H-21022-2
 令和3年8月10日
 原子燃料工業株式会社
 熊取事業所

熊取事業所第5次設工認（1回目補正） コメント対応整理表（R3/8/10）

第5次設工認（第1回補正）に係る事実確認事項（個別事項）

図ハ-2 P 設-1 3-1-1 (5) 連続焼結炉 No. 2-1 付帯安全系 自動窒素ガス切替機構 (インターロック信号系統図) (2/2)

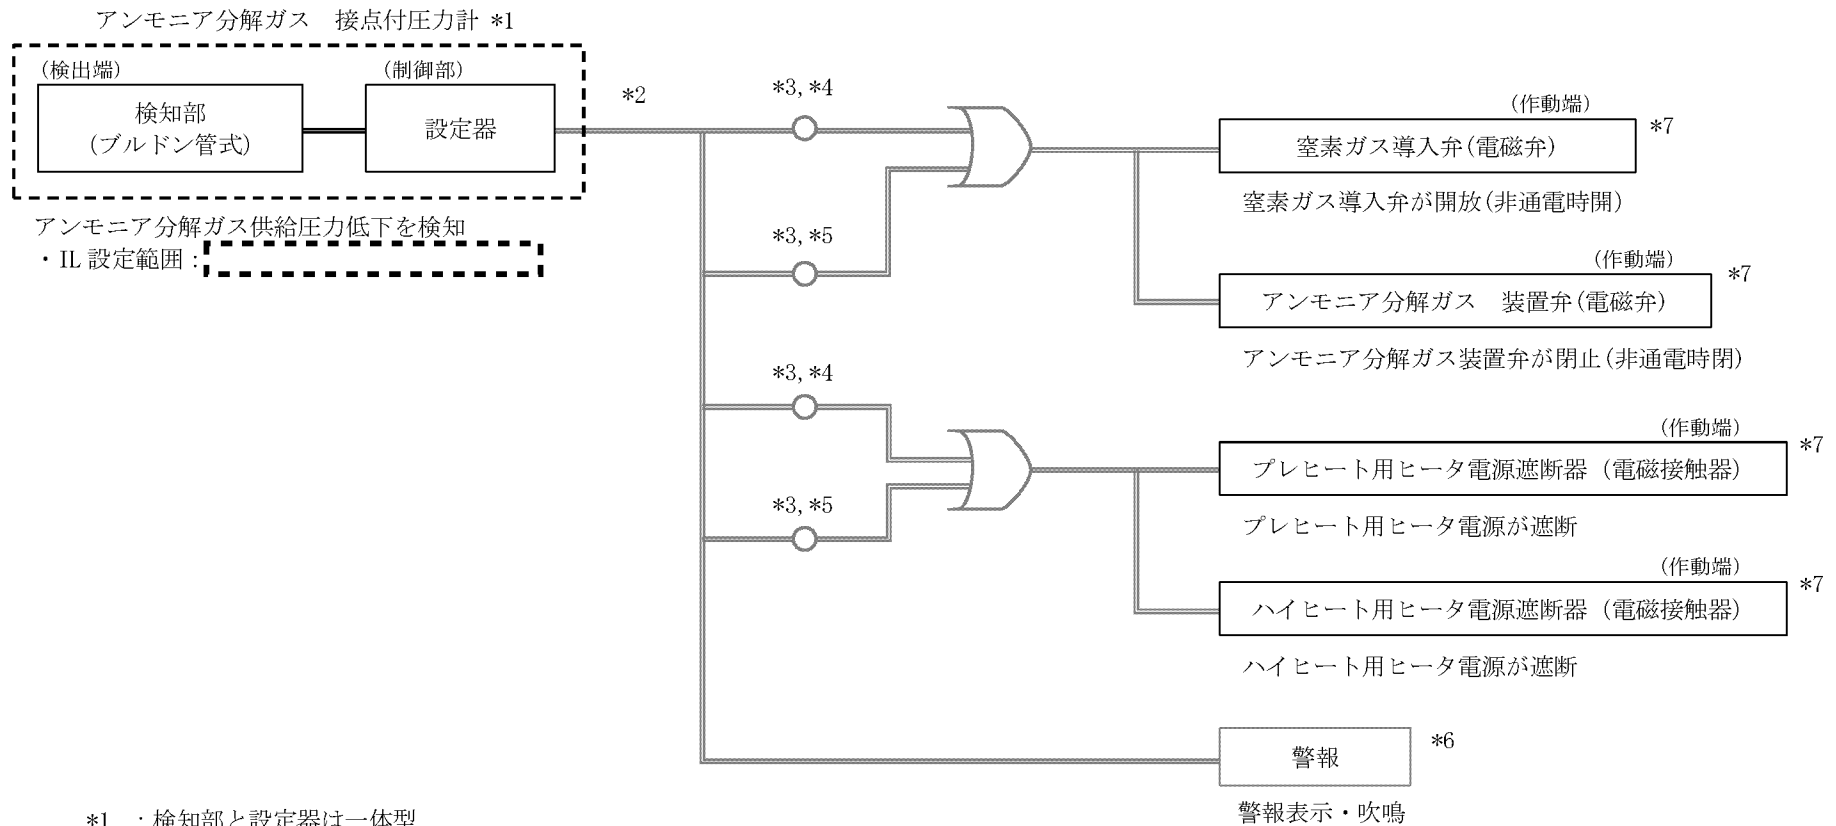
番号	コメント内容	回答/対応	補足資料
0617-32	<p>[連続焼結炉]</p> <p>・事業許可で独立 2 系統の多重化を約束したインターロックについて、検出端・制御盤・作動端を明確にし、インターロック信号系統図等で独立 2 系統の多重化をしていることを明確にすること。</p>	<p>拝承。</p> <p>配置図、インターロックの信号系統図それぞれにおいて多重化しているものについては、多重化の構造が分かるよう図を適正化する。</p>	<p>補足資料 0617-31</p>
	<p><0719-74></p> <p>● 0617-32</p> <p>インターロックについては、事業許可申請書 p26 (チ) 安全機能を有する施設 (5) の「機器等の破損、故障等により 核燃料物質等を外部に放出する可能性がある事象が発生することを防止し、公衆に著しい被ばくを与えないようにするため、インターロックを設ける設計とする。インターロック機構は、損傷時の影響に応じて、多重性又は多様性、耐震性による高い信頼性を確保する設計とする。」に従って多重性等の設計を行っていると考えますが、多重性としないインターロックについては、当該基本方針に従って問題ないことを説明すること。</p>	<p>核燃料物質等を外部に放出する可能性がある建物に損傷を与える事象として、地震又は何らかの原因による可燃性ガス漏えいによる爆発が考えられる。</p> <p>これを防止するために、地震時及び可燃性ガス漏えい時に可燃性ガスを閉止するためインターロックを設置しており、感震計、ガス検知器、緊急遮断弁及び系統については、多重化の対象として 2 重化している。</p>	—
0617-33	<p>[連続焼結炉]</p> <p>・p376 の熱電対 5 個は、p386 の過加熱防止機構 (検知部) を示しているのか。過加熱防止機構には、検出端 (熱電対) が 5 個、作動端 (配線用遮断機) が 2 個あるが、p396 のインターロック図では、and 条件/or 条件が不明確。検出端が 1 つでも設定温度を超えると、作動端が 2 個とも作動するのか。</p>	<p>ご理解のとおり、熱電対 5 個は過加熱防止機構の検出端を示している。</p> <p>また、これら 5 個の熱電対が 1 つでも設定温度を超えると、作動端であるプレヒート部 (1,2 ゾーン) 及びハイヒート部 (3,4,5 ゾーン) のヒータ電源が両方遮断される回路となっている。ご指摘を踏まえて and 条件/or 条件が分かるようインターロック図を修正する。</p>	<p>補足資料 0617-31</p>

図ハー2 P設-13-1-1 (5f) 地震発生時 可燃性ガス遮断インターロック
(A系統 インターロック信号系統図 (連続焼結炉 No. 2-1)) (2/3)

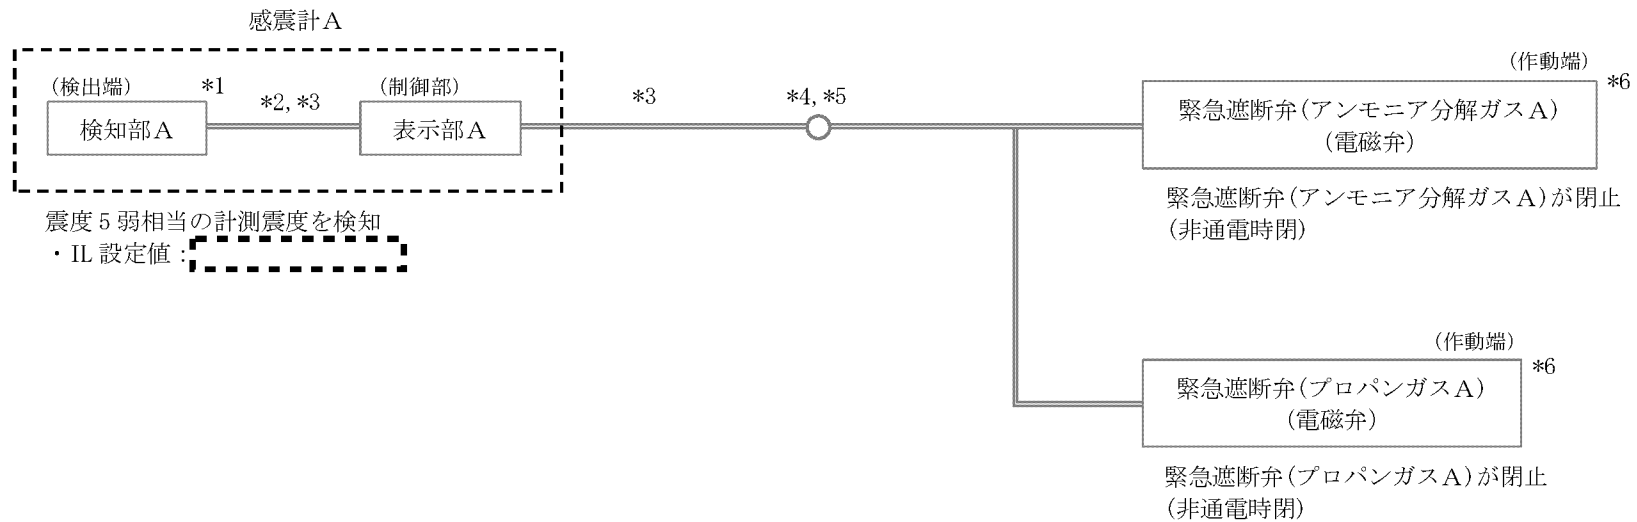
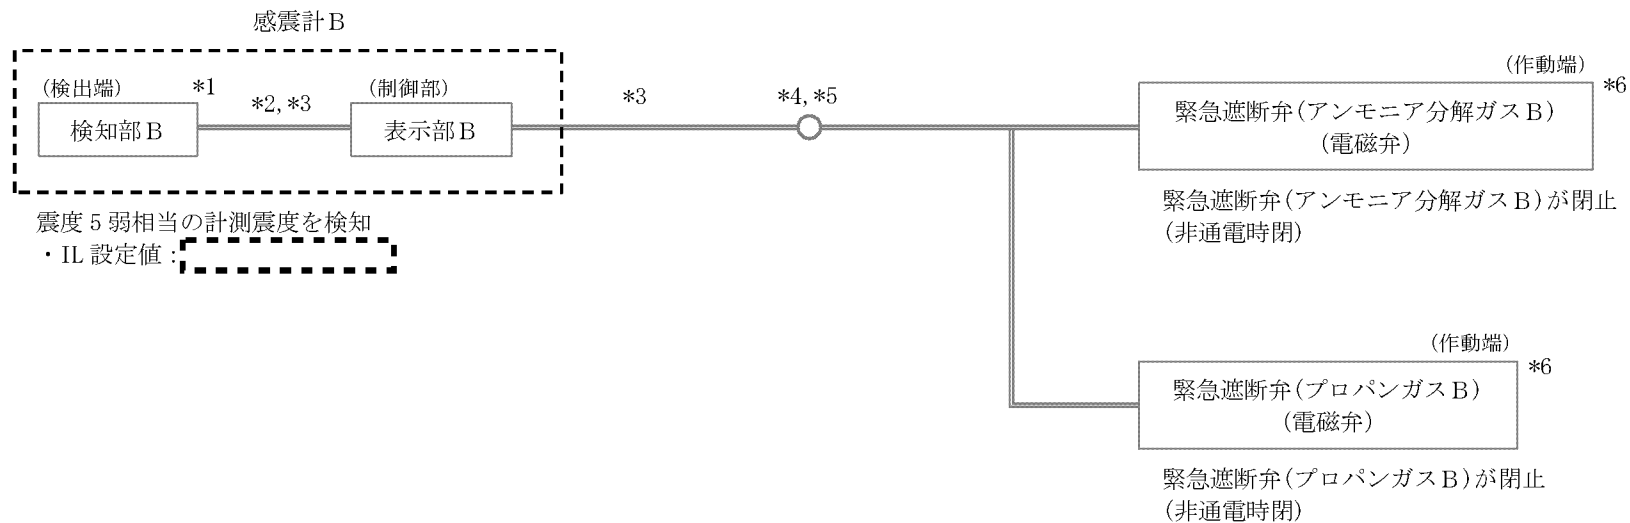
<0629-60> (0617-28の更問) 回答／対応の記載で、「信号系統図は、当該事象で作動する機構を示しており、作動後の後段事象は記載しない整理としている。」と説明されているが、それでは一連の事象で動作することが読み取れないので、前段、後段の事象のつながりが分かる記載とすること。	地震発生時 可燃性ガス遮断インターロックなど、後段事象が発生する事象に関しては、技術基準への適合性資料の中で炉の安全が担保される旨を記載することで次回補正申請に反映する。	補足資料 0617-28 (旧 0629-60)
	<0719-82> ● 0629-60 本文図面において一連の事象で動作することが読み取れるようにして下さい。	拝承。上記適合性資料に加え、仕様表にも後段事象を記載し、次回補正にて追加する。	—
0617-29	・p3095 圧力逃がし機構が作動する圧力が記載されていないので、基本方針書、仕様表ともに記載すること。圧力逃がし機構は、通常運転時の炉内の正圧では開かず、想定爆発圧力よりも低い圧力で開く設計か。	圧力逃がし機構の作動圧力を仕様書図面に追記する。（コメント 0603-5 にて対応）。圧力逃がし機構は各設備の通常の運転時圧力  では作動せず、想定爆発圧力  よりも安全側の低い圧力  で作動する設計である。	—
